74191901e AM01/2019

Přestavba brzdových čelistí a vratných pružin na BPW čep nápravy MVBFST 10010 a BPW čep řiditelné nápravy MVBFLST s brzdou SN 4218

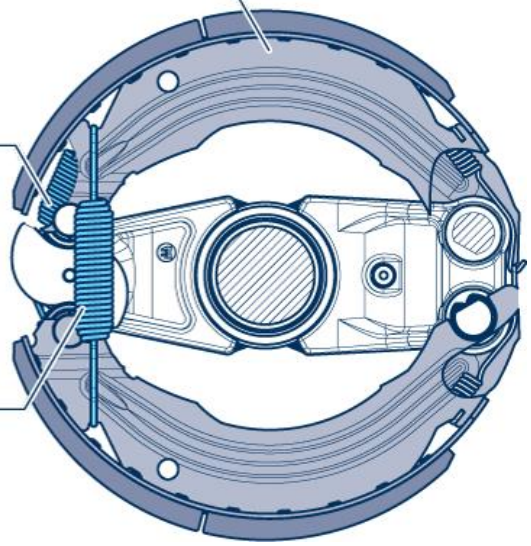
Od března 2019 budou opatřeny definované polonápravy BPW a řiditelné polonápravy BPW modifikovanými brzdovými čelistmi a vratnými pružinami, které reagují méně citlivě na vibrace nápravy a celého vozidla. K tomu, aby stávající verze mohly používat modifikované brzdové čelisti a vratné pružiny, musí být předchozí komponenty odstraněny a nahrazeny opravnou sadou **09.801.08.84.0**.

Původní brzdové čelisti: 05.091.46.32.1
nahrazeny
Novými brzdovými čelistmi: 05.091.46.41.1

Původní vratné pružiny: 03.397.34.20.0
nahrazeny
Novými vratnými pružinami: 05.397.34.22.0

Původní vratné pružiny: 03.397.46.14.0
Nahrazeny
Novými vratnými pružinami: 05.397.46.15.0

Brzdové čelisti a vratné pružiny musí být odstraněny pouze na definovaných BPW polonápravách s B-nábojem, ET=45 a brzdovým bubnem před nábojem kola. Sériová brzda SN 4218 v 9t nápravách zůstává nezměněná.

Opravná sada **09.801.08.84.0** pro definovaný čep BPW nápravy popřípadě čepu řídicí nápravy obsahuje:
4 x Kompletní brzdové čelisti **05.091.46.41.1**
2 x Vratná pružina **05.397.34.22.0**
2 x Vratná pružina **05.397.46.15.0**
